Memorando Nro. SENAGUA-PNA.10.1-2018-0244-M

ASUNTO: INFORME TÉCNICO

## INFORME TECNICO.

**ASUNTO:** Ampliación/Aclaración del Informe Técnico

Figura 2.- Implantación de las obras en sitio de captación. Planos suministrados por Hidrotambo en CD en Expediente 1403-2016.

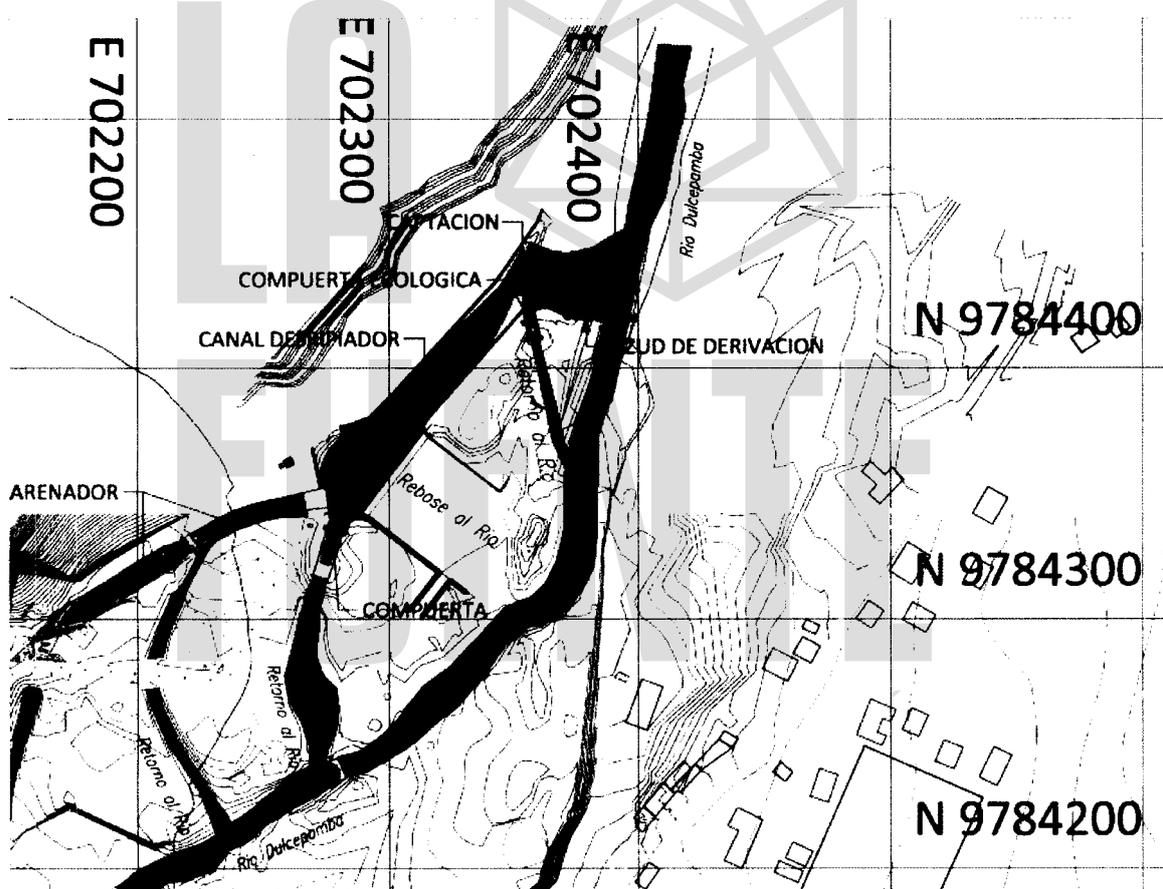
Como se puede apreciar en el plano de implantación de las obras y fotos adjuntas, **el azud de derivación no está dispuesto transversal al cauce original del río**, sino a través del cauce desviado, a manera de muro de encauzamiento; obsérvese también que dicho azud no posee una cresta vertedora de hormigón o de materiales cementantes como es usual en este tipo de obras; en lugar de ello se ha dispuesto de la conformación de un azud de enrocado como puede observarse en la foto 1 y figura 4. Tampoco se dispone de obras de protección sobre las márgenes, nótese en la foto antes indicada, la erosión en la ladera o margen izquierda producida por las crecientes

Como se puede apreciar en la foto 3 al igual que en los planos de implantación del proyecto (fig. 2) y según se evidenció en la inspección del 20 de septiembre, la hidroeléctrica dispone de un vertedor o aliviadero de excesos, lateral, libre (sin compuertas), ubicado a la altura de la Bocatoma/Captación de agua, cuya capacidad de vertido o caudal de diseño es de  $250\text{m}^3/\text{s}$  (según se nos informó en la inspección por personal de la hidroeléctrica) con un pequeño salto de sky; su descarga, está dispuesta u orientada de forma transversal a la corriente del río Dulcepamba, es decir, la disipación de la energía se ha dispuesto, en gran medida, en el ancho del río (ver foto 3).

Fig. 4.- Azud de derivación de acuerdo a los planos suministrados por Hidrotambo en CD, expediente #1403-2016.

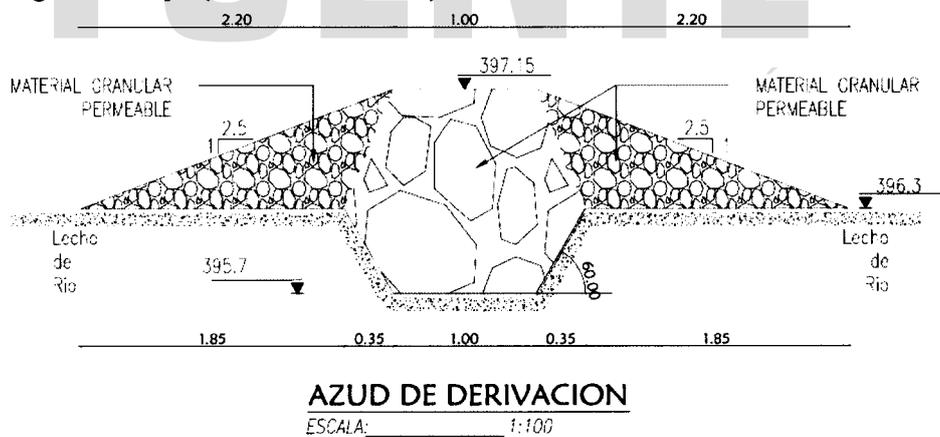
Como puede apreciarse en la foto 1, el enrocado dispuesto como azud de derivación, que pareciera constituir una especie de muro de encauzamiento, no dispone de una estructura vertedora, lo cual crea un vertido "caótico" ante crecientes que pasen por encima del azud, a diferencia de un azud de cresta vertedora diseñado para propiciar el libre paso del agua.

El tránsito de avenidas o crecientes por encima del azud supone además el arrastre del enrocado dispuesto y que forma parte del azud, lo cual podría agravar problemas de erosión, acumulación de material aguas abajo, socavaciones, etc.

Dicho enrocado dispuesto como azud de derivación (ver foto 1), que pareciera constituir una especie de muro de encauzamiento, no dispone de una estructura vertedora, lo cual crea un vertido "caótico" ante crecientes que pasen por encima del azud, a diferencia de un azud de cresta vertedora diseñado para propiciar el libre paso del agua.

El tránsito de avenidas o crecientes por encima de dicho azud supone el arrastre del enrocado dispuesto, lo cual podría agravar problemas de erosión, acumulación de material aguas abajo, socavaciones, etc.

De acuerdo a las observaciones aquí señaladas, se recomienda realizar una revisión de los estudios definitivos que fundamentaron el diseño de las obras (Azud de derivación y Aliviadero especialmente), y que se analice la operación de las obras construidas ante eventos lluviosos intensos, o lluvias intensas que generen grandes crecientes, y su interacción con las obras y el cauce del río. Se recomienda además contar con un protocolo de operaciones ante posibles contingencias (lluvias extremas y crecientes por ejemplo), a fin de salvaguardar la integridad de los moradores aguas abajo del proyecto.

La energía ganada al elevar el nivel del agua para su derivación aguas arriba, debe ser disipada hasta su reposición al río, con obras diseñadas específicamente para este fin. El diseño hidráulico de las obras debe propiciar el libre paso del agua.

**Figura 5.- Detalle del aliviadero de acuerdo a los planos suministrados por Hidrotambo, expediente #1403-2016, denominados Planos As Built. No se observan obras de disipación en el plano de detalle, al igual que en el sitio de proyecto.**

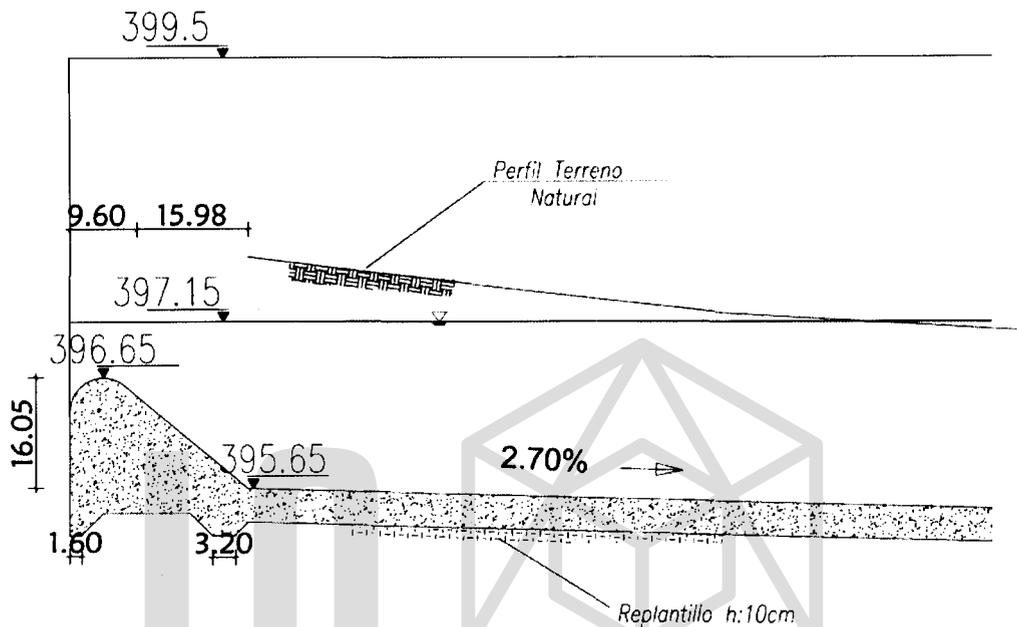
La disposición del aliviadero la consideramos inadecuada, primordialmente por la orientación de la descarga, contraponiéndose o interceptando de manera transversal las líneas de corriente del flujo que transite por el río, cuando lo común es que la descarga del aliviadero sea en el sentido del flujo; sobre todo considerando la capacidad de alivio; aunque debido a la facilidad que tendrían las crecientes de romper y desaguar por el azud de enrocado, es probable que no trabaje o que los vertidos por el aliviadero no sean significativos con respecto al caudal que transite por el río.

No dispone de una obra de disipación de energía; la disipación se hace directamente sobre el cauce, pero no a lo largo del río, sino a lo ancho del cauce; a pesar de ello, no se observa en los planos, ni el sitio ninguna obra de

disipación y protección sobre el lecho del río ni sobre la margen izquierda, dejando el cauce expuesto a la erosión-socavación que provocarían el chorro de agua y los vórtices en caso de operación. Un perfil longitudinal del aliviadero (Cimacio y Rápida) puede verse en la figura 5.

Por otro lado, la disposición del aliviadero la consideramos inadecuada, primordialmente por la orientación de la descarga, contraponiéndose o interceptando de manera transversal las líneas de corriente del flujo que transite por el río, cuando lo común es que la descarga del aliviadero sea en el sentido del flujo; sobre todo considerando la capacidad de alivio; aunque debido a la facilidad que tendrían las crecientes de romper y desaguar por el azud de enrocado, es probable que no trabaje o que los vertidos por el aliviadero no sean significativos con respecto al caudal que transite por el río.

Figura 6.- Curva de duración para el mes de diciembre, elaborada a partir de los registros de la tabla 7.10 del Informe ARCA.

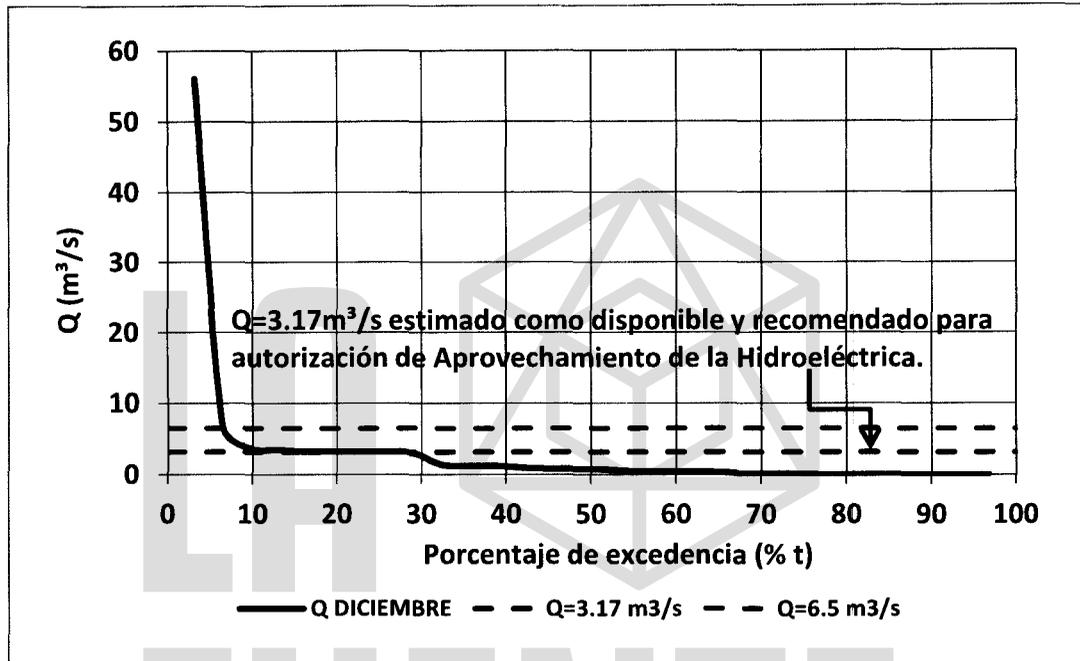
Para explicarlo de otra manera, hemos elaborado la curva de duración del mes de diciembre, con los datos de dicho mes, extraídos de la tabla 7.10 del Informe ARCA. Como puede observarse en la figura 6, **el caudal medio**

disponible para el mes de diciembre y recomendado para Aprovechamiento de la Hidroeléctrica en este mes ha estado presente tan sólo el 30% del tiempo; un caudal de  $6.5\text{m}^3/\text{s}$  (autorizado) estuvo presente apenas el 8% del tiempo. Evidentemente, el gran volumen de agua, producido por las intensas lluvias de "El NIÑO", visto en términos de promedios mensuales, incluso con una frecuencia tan baja como 1:30, crea distorsiones en la cuantificación de la disponibilidad media.

Por ello se considera que no es adecuado recomendar y autorizar un caudal de  $6.5\text{m}^3/\text{s}$  de manera permanente o constante (Ver Autorización), con una probabilidad de excedencia baja como 43.2%.

Se recomienda revisar la metodología de disponibilidad de agua, así como la Autorización de Aprovechamiento productivo. Lo más apropiado es determinar la disponibilidad de agua mediante curvas de duración mensual y recomendar y autorizar caudales de una frecuencia alta, (caudales firmes, como 90% ó 95% por ejemplo) o mediante el establecimiento de un Balance Hídrico multianual (a lo largo de toda la serie de registro).
